ORD: N° 1602/256/2022  
ANT.: ING. DOM N° 78/2022  
MAT.: RECHAZO DE EXPEDIENTE.  
UBICACIÓN: AV. INDEPENDENCIA N° 4938  
ROL SII: 6172-35

A través del **ING. DOM N°78/2022** de fecha 24.02.2022 se ha solicitado la aprobación de "**Recepción Parcial de Obra Nueva**", para la propiedad ubicada en **Av. Independencia N° 4938** con destino **Local comercial**. Cuyo permiso a recepcionar de forma parcial es el N°07/2020 de fecha 25.03.2020 el cual considera solo el primer piso.

## INFORME DE VISITA RECEPCIÓN DEFINITIVA PARCIAL DE OBRA NUEVA

2.- Imagen de Adosamiento en Antejardín

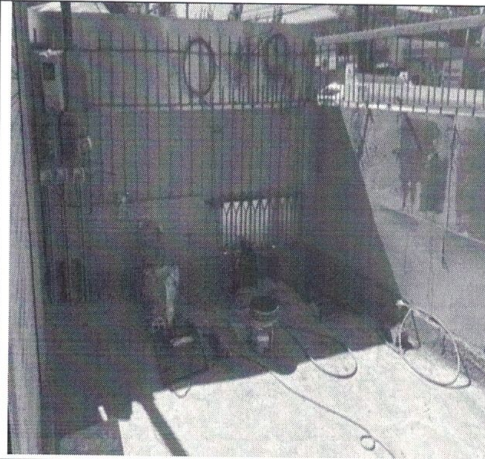
- En planimetría del primer piso se presenta un tabique que divide "Local comercial" del recinto "Bodega" el cual no se encuentra presente en terreno.
- Se observa un cierre bajo la escalera no presentado en el permiso a recepcionar.
- Se constata que en antejardín existe gabinete adosado al muro medianero contraviniendo el artículo 2.6.2 de la O.G.U.C.
- La rampa de acceso universal no está ubicada donde estipula la planimetría del permiso aprobado, entorpeciendo el área señalada como estacionamiento.
- En el plano de planta se presenta un estacionamiento el cual no se encuentra demarcado en el antejardín del recinto.
- Además señalar que al momento de la visita aun existían trabajos en el antejardín.
